Warszawa, dnia 3 kwietnia 2024 r.

Dotyczy: Budowa budynku laboratoryjno-analitycznego i kompleksu szklarniowego z zapleczem technicznym, numer postępowania: 3/ZP/2024

Wyjaśnienia treści SWZ

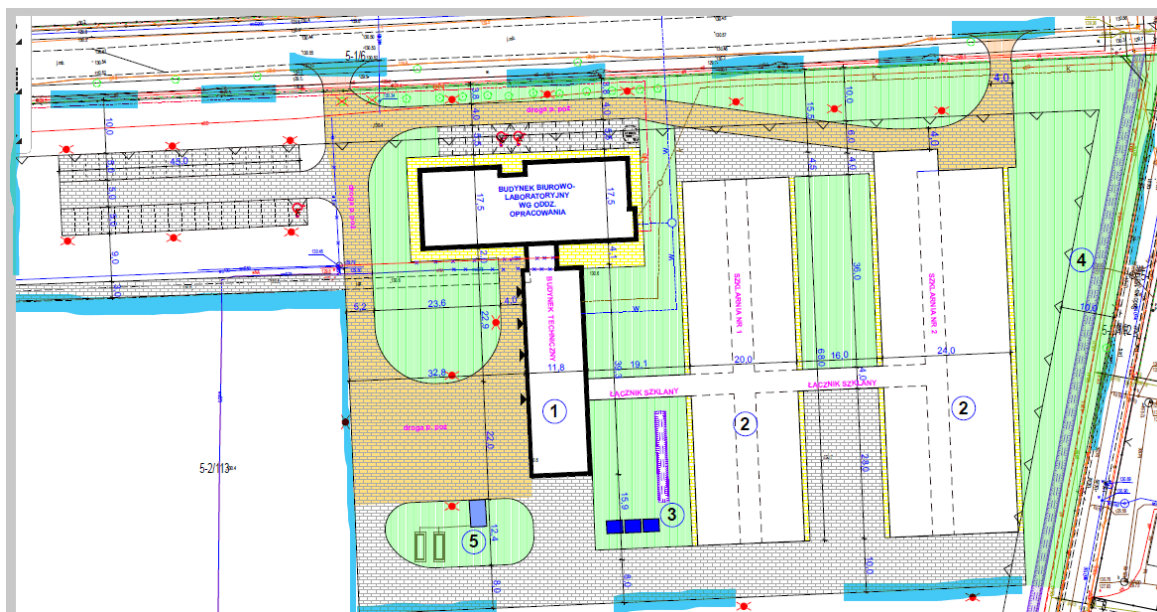
Prosimy o potwierdzenie, że zakres dotyczący uzgodnień, projektowania i wykonania instalacji zewnętrznych dotyczy tylko i wyłącznie zakresu inwestycji, czyli (niebieskie linie obrysu):

Odpowiedź:

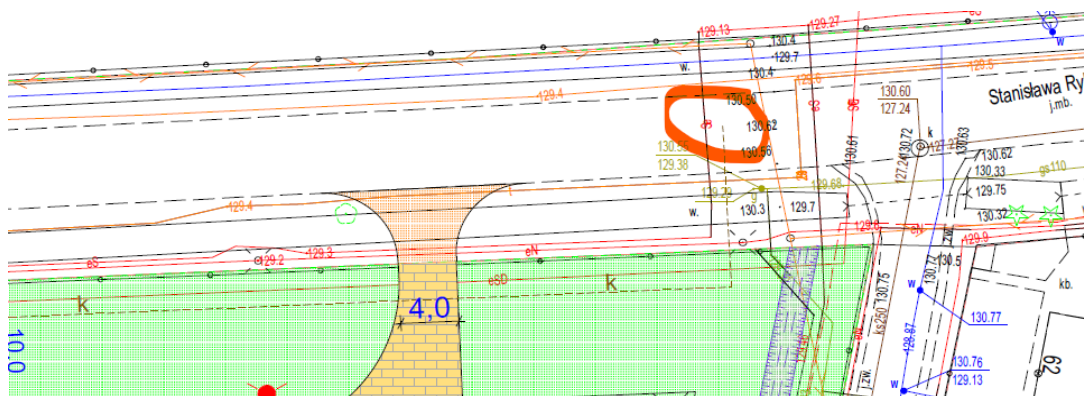
Zamawiający na PZT zaznaczył proponowaną trasę projektowanego przyłącza kanalizacji sanitarnej. Przyłączy ucina się w środku drogi, nie jest wpięte do żadnej sieci zewnętrznej. Prosimy o doprecyzowanie miejsca wpięcia przyłącza ks.

Odpowiedź:
